EDITAL Nº 85/2022.

PROJETAR TECNOLOGIA DA INFORMAÇÃO EIRELLI , já qualificada nos autos, através de seu representante legal, com fundamento no artigo 109, inciso I, alínea "a", da Lei Federal n. 8.666/93 e art. 43, § 3º do mesmo diploma, vem apresentar **RECURSO ADMINISTRATIVO** em oposição à decisão de classificação do certame **e a indicação de vencedora da empresa MICROCABLE SERVICOS EM TELECOMUNICACOES E ENERGIA LTDA**

Modelo EXR11 1kVA

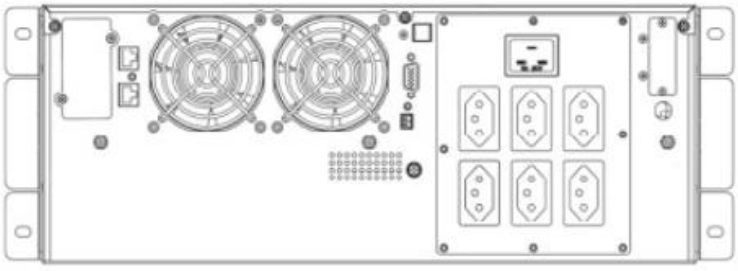
É possivel identificar na documentação tecnica do produto ora ofertado, que ao ter a bateria acrescida ao seu hardware, seu tamanho aumenta de 3 para 5Us.

No mesmo documento é visível a diferença entre o Nobreak de 1KVA que consta como 3 US para o de 2 e 3 KVA de 5US, inclusive se o equipamento ofertado for de 3US não atende também a quantidade de 6 tomadas Exigidas no edital
